הנדון : מכרז פומבי מספר 072026 עבודות בינוי ושיפוץ מחלקת יולדות במרכז הרפואי הלל יפה - מענה על שאלות הבהרה

להלן מענה על שאלות הבהרה למכרז שבנדון.

שאלה 1-

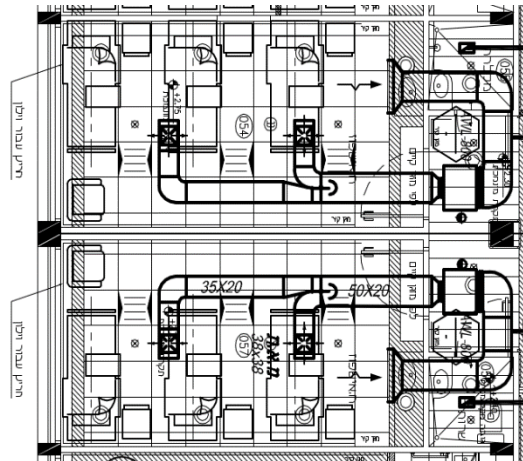
00.15	מתקני מיזוג אוויר			
00.15.01	מתקני מיזוג אוויר			
00.15.01.0001	כל אחד מסעיפי כתב הכמויות כולל כל הדרוש לקבלת מוצר מוגמר ומושלם הפועל כהלכה.			
00.15.01.0020	ונטה בקוטר 8" בשרותים, לרבות כל הצנרת, כנידרש ככל שידרש, פריצת פתח בחזית, תריס יציאת אוויר, כל התיקונים כנדרש.	קומפלט	2	
00.15.02	מערכות טיפול באוויר			
00.15.02.0001	כל אחד מסעיפי כתב הכמויות כולל אספקה, התקנה, חומרי עזר וכל הדרוש לקבלת מוצר מוגמר ומושלם הפועל כהלכה.			
00.15.02.0010	מכלול יח' טיפול באוויר טיפוס קל 4" SQ צינורות" לספיקה של CFM 450 לרבות כל הצנרת למיניה מכל סוג, תעלות מכל סוג, התחברויות והתאמות לכל האלמנטים הקיימים, התחברות למיים, בידודים טרמיים ואקוסטיים, מדפי ויסות, גרילים, כל הפירוקים כנידרש, החזרת המצב לקדמותו בשלמות וכל הנדרש לביצוע מושלם. הכל קומפלט.	קומפלט	2

סעיפי פרק 15 מיזוג אוויר - אינם ברורים ולא ניתנים לתמחור ללא תכניות וללא מפרטים מבקש להשלים תכניות ומפרטים

- אין תוכניות מיזוג אוויר
- סעיף חוזה 00.15.02.0020 התקנת וונטה 8" ליניקה שרותים כולל פתיחת פתח קידוח וכל הציוד הנדרש, חיבור חשמלי וכו כדוגמת הקיים בשאר החדרים.
- סעיף חוזה 00.15.02.0010 קיים שינוי במקום יחידה **cfm 450** נדרש **cfm 800**

הסעיף כולל אספקה והתקנה של יחידה **cfm 800** תעלות מיזוג, צנרת ובידוד + חיבור הצנרת לקו ראשי קיים במסדרון, כולל כל הפעולות הדרושות לחיבור, ריקון הקו תאום וכו', חיבור חשמלי, ניקוז, טרמוסטט וחיבור לבקרה, גרילים ותרסיסים.
הכל מושלם כדוגמת המערכת הקיימת בשאר החדרים.
מצ"ב צילום תוכנית ממצב קיים של יחידות מיזוג שנדרש לבצע כמותם.
